Stellungnahme Wasserrechtsverfahren - Hamburger Wasserwerke

Addendum 2

HOLGER MAYER, BUND e.V. Regionalverband Elbe-Heide

Abb. 4. Detailskizze Weseler Bach im Bereich Pegel Kohrs I

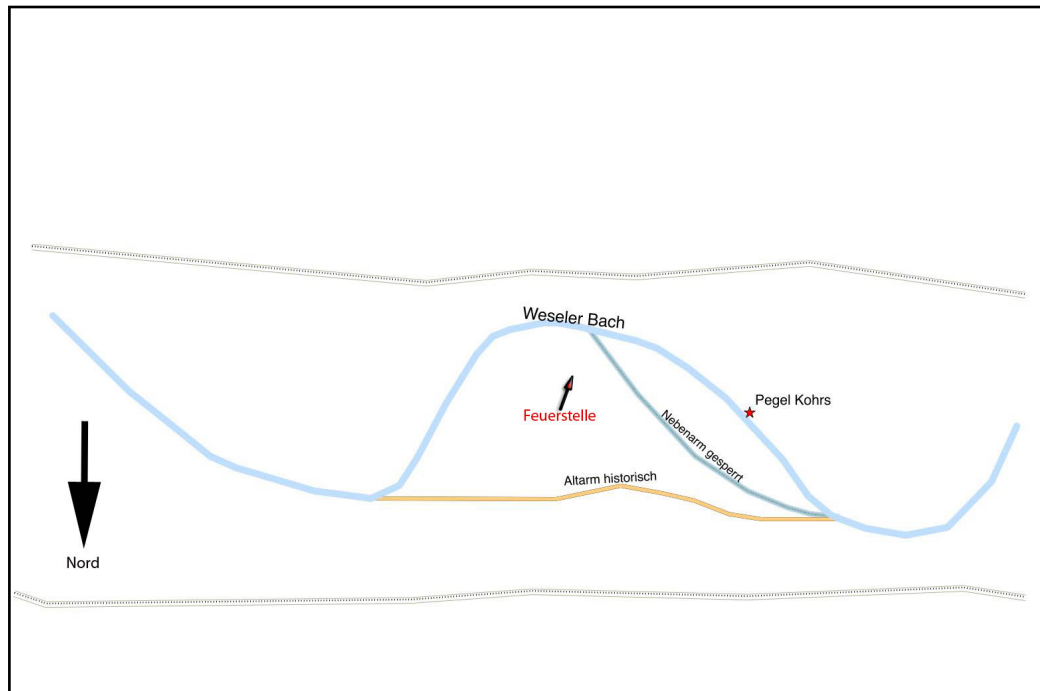
Dieser Parallelarm wird durch eine Brettkonstruktion abgesperrt (Abb. 3). Wie gut zu sehen ist, ist diese Sperrung weder sehr hoch noch völlig undurchlässig. Der Pegel Kohrs M1 ist deshalb nur im Bereich der Niedrigwasserstände präzise. Alle Hochwasserstände werden nur reduziert gemessen, da Teile des Hochwassers über diesen Nebenarm fließen können. Somit sind diese Messwerte nur bedingt für eine Modellkalibrierung nutzbar.

Neben dem vergleichsweise aktuellen Seitenarm am Pegel Kohrs M1 gibt es auch einen historischen Altarm, der höher liegt und deshalb trocken gefallen ist. Dieser ist in der Karte in Abbildung 4 eingezeichnet und in Abbildung 5 im Photo dokumentiert.

Wir sehen diese Aussage aufgrund des trocken gefallenen Altarms (der genau beim Pegel Kohrs M1 liegt) als problematisch. Weitere Altarme haben wir nicht gesucht.

- Die trockengefallenen Altarme im nördlichen Wesler Bachtal sind zu dokumentieren.
- Es ist bodenkundlich zu überprüfen, wann diese trockengefallen sind.

Abb. 9. Kartenauszug aus UVS

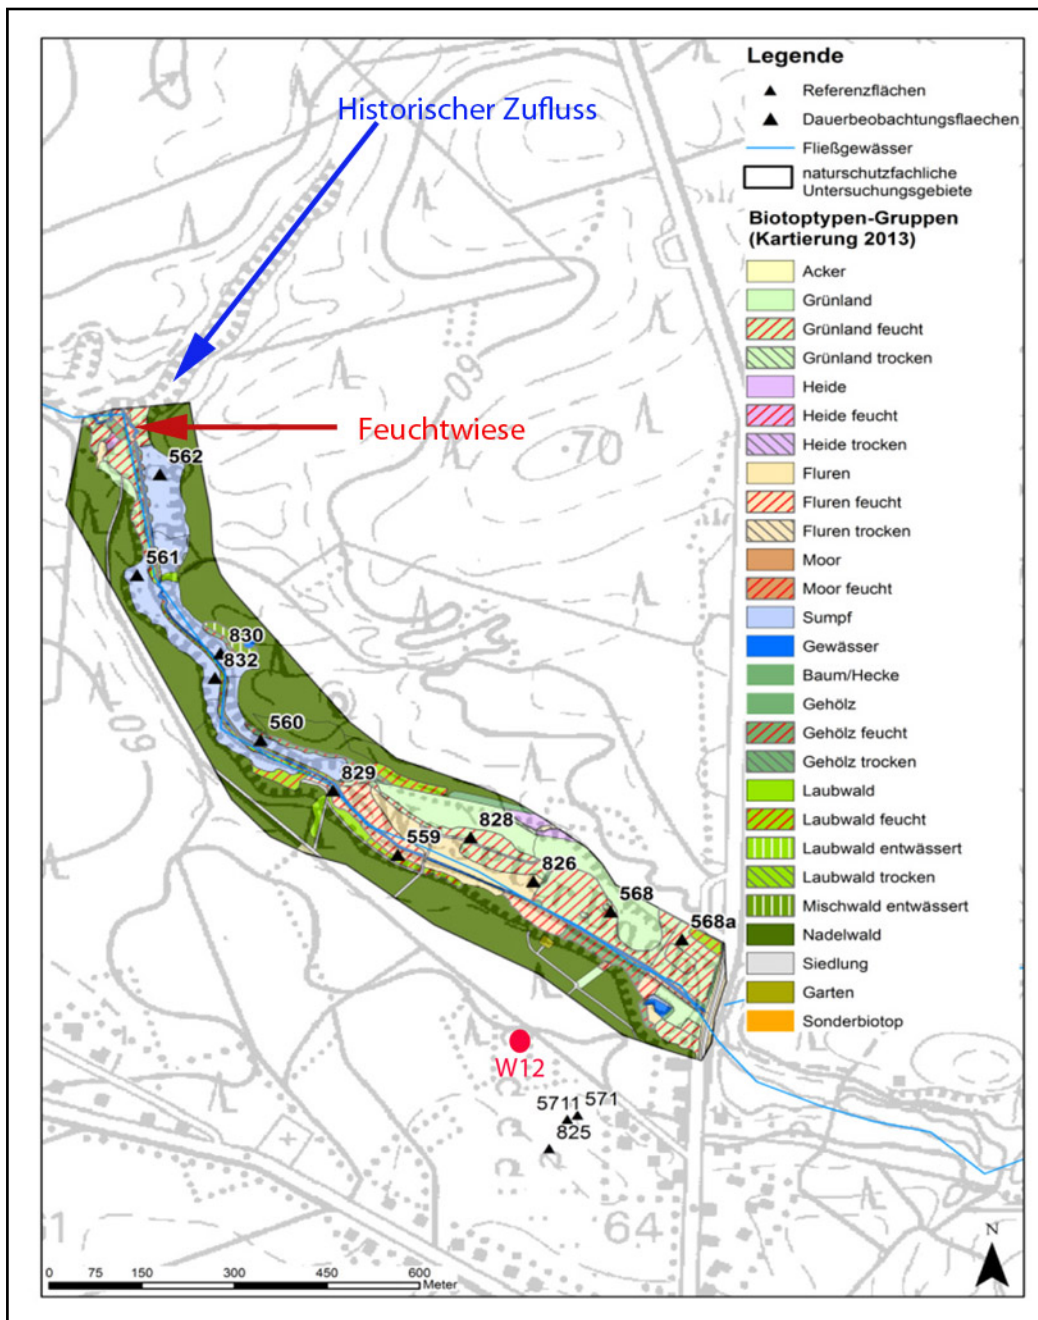
Im Hinblick auf eine Verbesserung der Abflusssituation im unteren Weseler Bachtal wäre auch eine Reaktivierung des historischen Zuflusses aus Nordosten (Abb. 9) denkbar. Dazu müsste im dargestellten Bereich links und rechts vom historischen Zufluss auf 1-2 km ein 100m breiter Streifen von Wald auf Heidewirtschaft umgestellt werden, wie sie noch Anfang des 20. Jahrhunderts dort existierte.

Abschliessend fordern wir, dass für den nördlichen Abschnitt des Weseler Baches zwischen den Holmer Teichen und dem bisherigen Untersuchungsgebiet (Abb. 9) eine gleichartige Untersuchung der Flora und Fauna vorgenommen wird wie im Abschnitt von Abb. 9 .

Abb. 14. Karte NSG Hangquellmoor bei Weihe

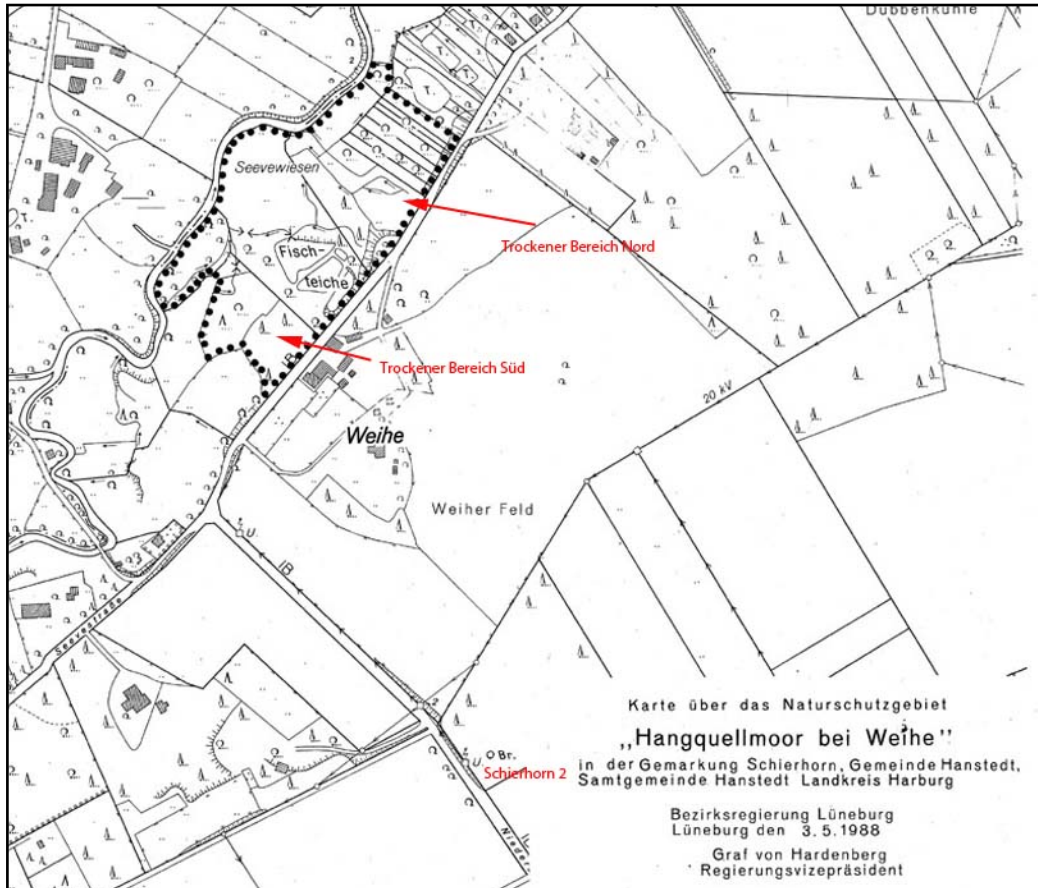
Da das Hangquellmoor im Bereich der Brunnengruppe Schierhorn liegt, ist davon auszugehen, dass eine Beeinflussung stattfinden wird (Mayer 2016). Weder eine FFH-Verträglichkeitsprüfung, das Naturschutzgebiet gehört zum FFH-Gebiet Seeve, noch eine Untersuchung in der Umweltverträglichkeitsstudie hat im Antragsverfahren stattgefunden.

Dies ist umso bedenklicher als schon heute Austrocknungseffekte zu beobachten sind. Sowohl im Süden wie im Norden des Gebietes konnten im oberen Bereich alte Quellbereiche identifiziert werden, die zwar vom Boden her noch frisch waren, aber die Funktion als Quellbereich nicht mehr ausübten (Abb. 18 und Abb. 19) und dies nach einem sehr feuchten Winter. Hier kann von Spätfolgen der Förderung der Brunnengruppe Schierhorn bis 2004 ausgegangen werden.

Wir fordern zur Beweissicherung eine Kartierung aller Quelltöpfe und Verbindungsarme im NSG Hangquellmoor bei Weihe sowie eine kontinuierliche Messung der Abflussmengen an den beiden Zuflüssen zur Seeve.
